[改善箇所説明図②]

〔 農耕トラクタの変速機において、圧力制御プログラムが不適切なため、特定の
条件で圧力異常を検出し走行不能になるおそれがある。 〕

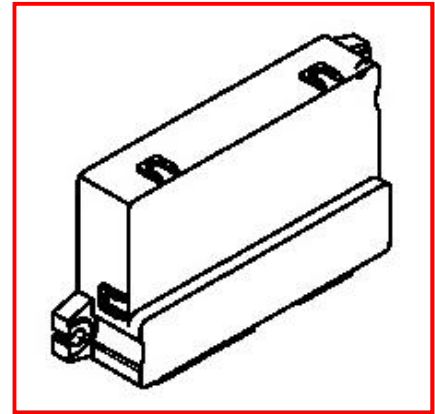
不具合発生箇所

全車両、圧力制御プログラムを対策プログラムに書き換える。

プログラム書き換え用コネクタのキャップ上面
に青色シールを貼付する。
